**ODGOVORI NA PITANJA, PRIMJEDBE I KOMENTARE
S JAVNE RASPRAVE O STUDIJU O UTJECAJU NA
OKOLIŠ UPP TERMINALA NA OTOKU KRKU**

EKONERG d.o.o.

Adria LNG d.o.o.

ADRIA-CONT-TER-005

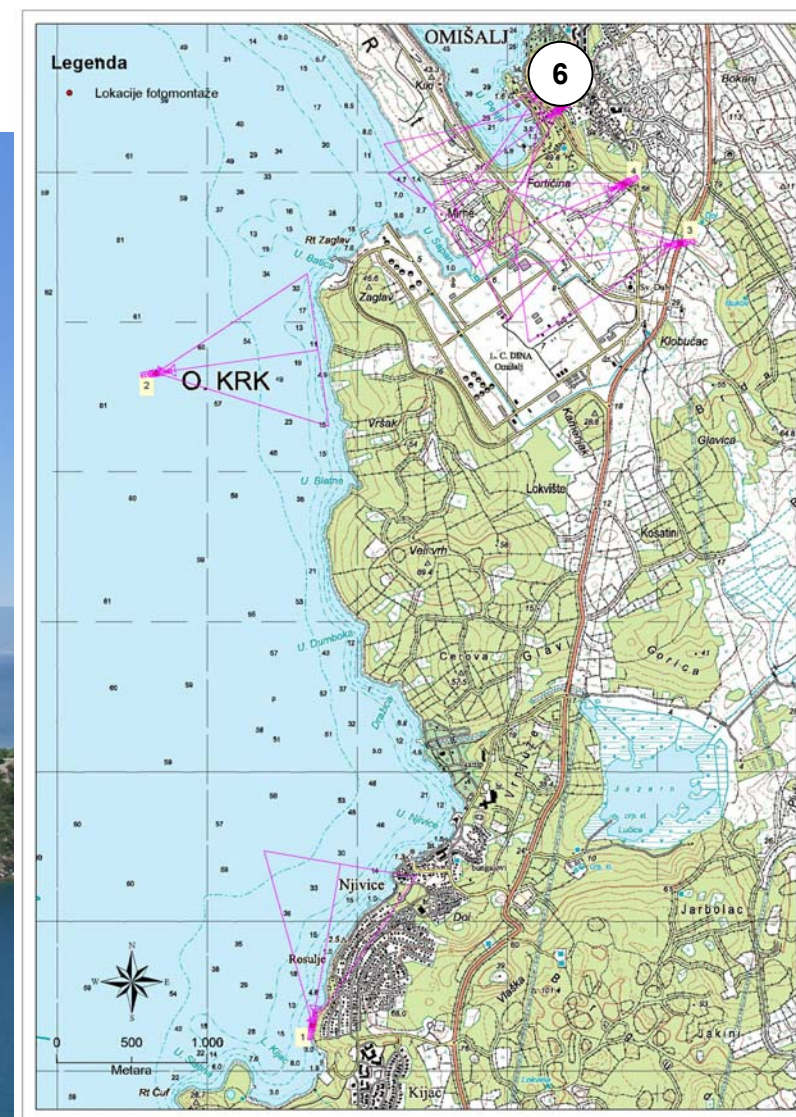
- 1. Vizualno zagađenje prostora novim terminalom je neprihvatljivo. Najveći vidljivi tank na Kvarneru - Riječkom zaljevu je onaj TE Rijeka, a ova nova tri su dvostruke visine i bojana u bijelo da se bolje istaknu. Samo tankovi predstavljaju šesterostruko vizualno zagađenje u odnosu na najveći dosada. Ne stoji opravdanje da će se dobro vidjeti samo iz Omišlja. Ogromni su istaknuti u prostoru i vidjeti će se od Lovrata, Rijeke, Kostrene i Omišlja. Isto vrijedi i za brod, on je vidljiv od svuda uključivši Njivice i Malinsku, ali i Dobrinj.**

O1: Najviši objekt na području Riječkog zaljeva i ujedno objekt koji ima najjači negativan utjecaj u tom području je dimnjak TE Rijeka postavljen na kotlu, ukupne visine 252 m, što je skoro pet puta više od visine spremnika za UPP. Osim dimnjaka TE Rijeka po visini se u području Riječkog zaljeva ističu i neboderi u Rijeci i dijelovi INA rafinerije na Urinju.

U nastavku ponavljamo dio simulacija budućeg izgleda područja UPP terminala iz Omišlja, Njivica i Opatije na temelju kojih je i donesen zaključak da će vizualna izloženost UPP terminala biti najveća iz dijelova naselja Omišalj, nekih točaka na državnoj cesti D102 u području Omišlja te s mora.
